**AVIS RELATIF A LA PROTECTION
CONTRE LES EVENTUELS EFFETS NOCIFS ET NUISANCES
PROVOQUES PAR LES RAYONNEMENTS NON IONISANTS
GENERES PAR DES ANTENNES EMETTRICES STATIONNAIRES**

Commune : COURCELLES - Exploitant : ORANGE

Référence exploitant : 193C1_5 / 30110C1_5 / 40110C1_5 / 50110C1_5

Rapport n° 2065 / 2023

Figure 1 : Vue en plan des lieux de séjour et des points de contrôle

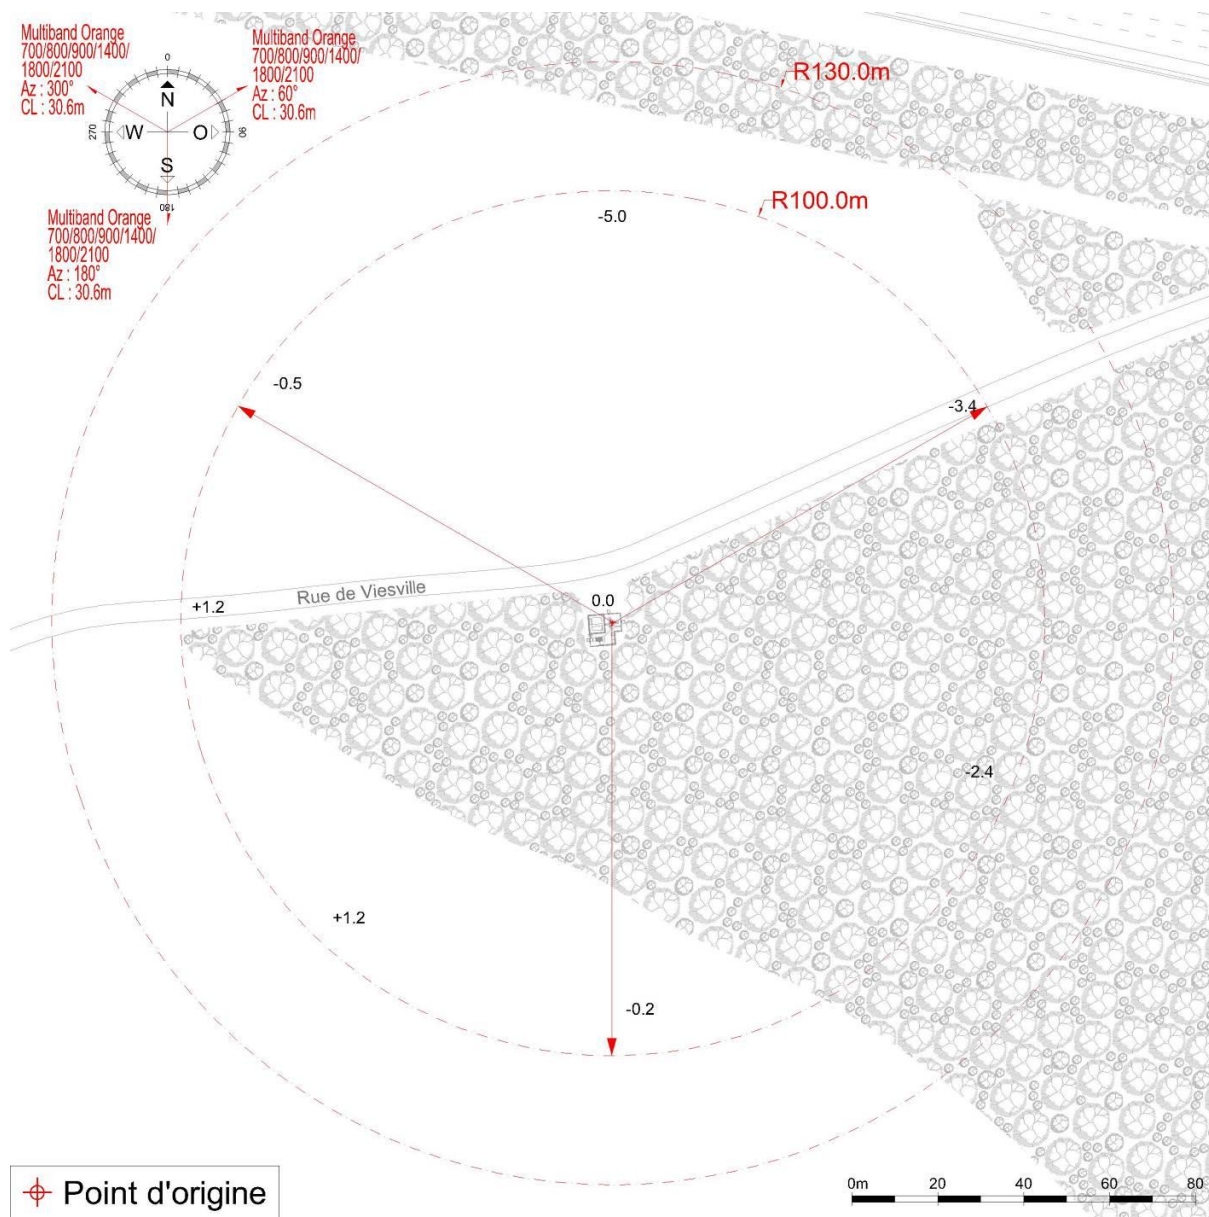
N° point de contrôle	LS	Atténuation (dB)	Indice d'exposition relatif à la limite par installation IE_i
Aucun lieu de séjour ne se trouve dans la zone où la limite d'immission pourrait être atteinte

En ce qui concerne les antennes de l'installation mentionnées dans le tableau 1, la distance maximale à laquelle la limite pourrait être atteinte, à l'extérieur, est égale à 70,0 m. S'il n'y a pas de LS à une distance inférieure, les antennes respectent forcément la limite d'immission.

Dans le cas des LS situés à l'intérieur des bâtiments, une atténuation d'obstacle est prise en compte et il en résulte que la distance maximale à laquelle la limite pourrait être atteinte se réduit à 49,6 m.

Figure 2 : Vue en plan des installations d'antennes dans un rayon de 300 mètres autour de l'installation faisant l'objet de la demande d'avis

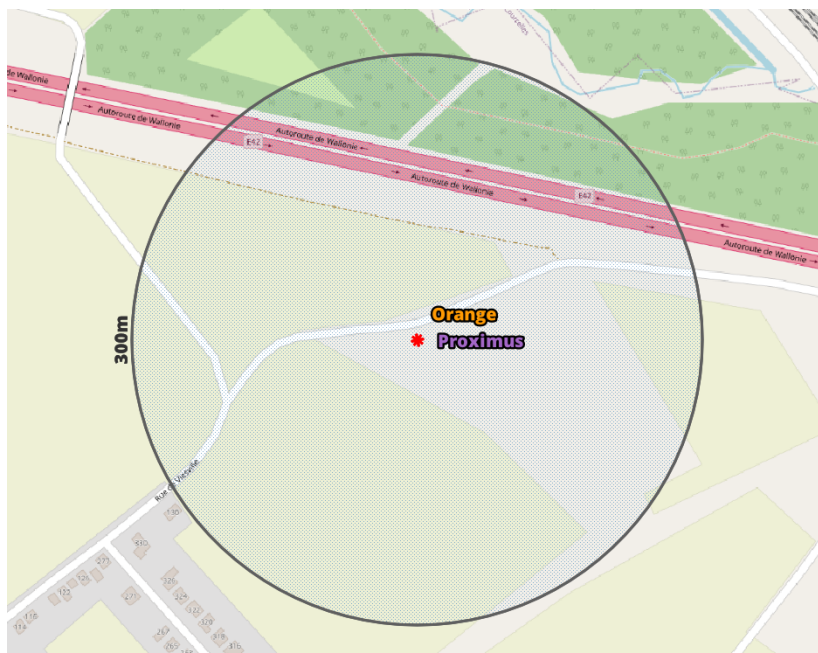
Compte tenu du nombre d'installations localisées dans la figure 2, il apparaît que l'intensité du rayonnement électromagnétique généré, dans les lieux de séjour situés à proximité de l'installation référencée dans le paragraphe 2, par l'ensemble des antennes émettrices stationnaires de l'ensemble des exploitants du même site d'antennes émettrices stationnaires respecte la limite fixée à l'article 4, § 2 du décret.
